**MOKSLEIVIŲ AL. 7 IR MOKSLEIVIŲ AL. 14, TAURAGĖJE, RŪSIO PATALPŲ
PRITAIKymo PRIEDANGAI, KAPITALINIO REMONTO PROJEKTAS SU RANGOS
DARBAIS**

(VIEŠOJO PIRKIMO ID 3693141)

DĖL VIEŠOJO PIRKIMO METU GAUTŲ KLAUSIMŲ NAGRINĖJIMO

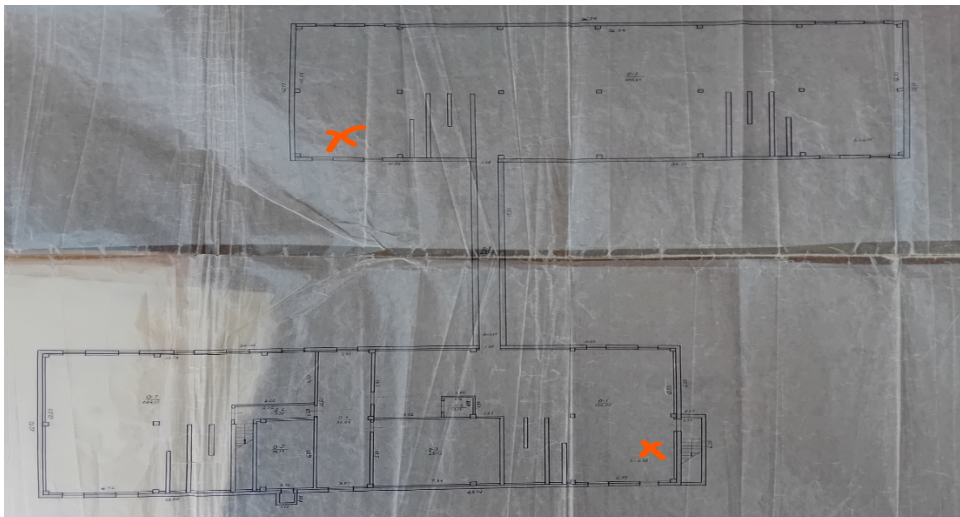
1. Klausimas. Pateikti patalpų planus.

Atsakymas. Pridedamas rūsių planas kadastrinė byla ir registrų centro išrašas (NT *Registras 7.pdf*, NT *Registras 14.pdf*, *zalgiu gimnazija.pdf* ir *Žvaigždutės rūsys.jpg*).

Žalgirių progimnazijos:

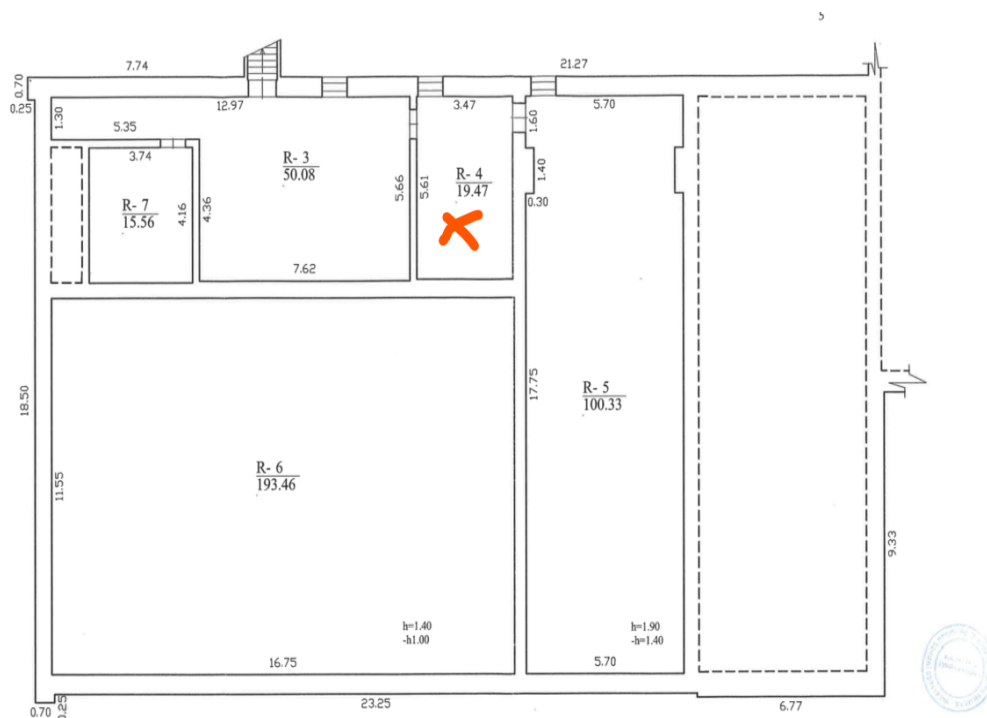
3. Klausimas. Nurodyti preliminarų WC vietą plane.

Atsakymas. Brėžinyje pažymėta raudonai.

Lopšelis darželis „Žvaigždutė“:

Figure 36 — Example of type A toilet room — Lateral transfer from both sides

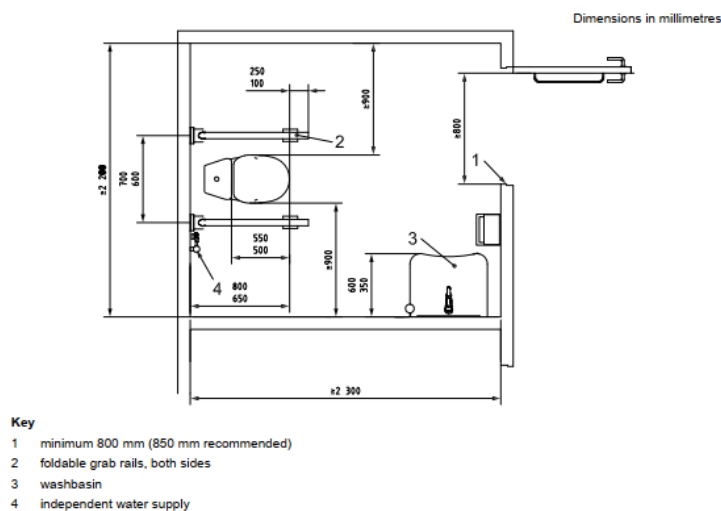
4. Klausimas. Ar WC patalpoje įrengti kriauklę?

Atsakymas. Taip, kaip nurodyta reikalavimuose ISO21542 Tipas A, abejoms pirkimo dalims:

26.4.2 Type A toilet room with lateral transfer from both sides

Characteristics (see Figures 36 and 37):

- lateral transfer from both sides,
- manoeuvring space uninterrupted by washbasin and pan,
- independent water supply beside toilet seat,
- horizontal grab rails at both sides,
- toilet paper dispensers on both folding grab rails.
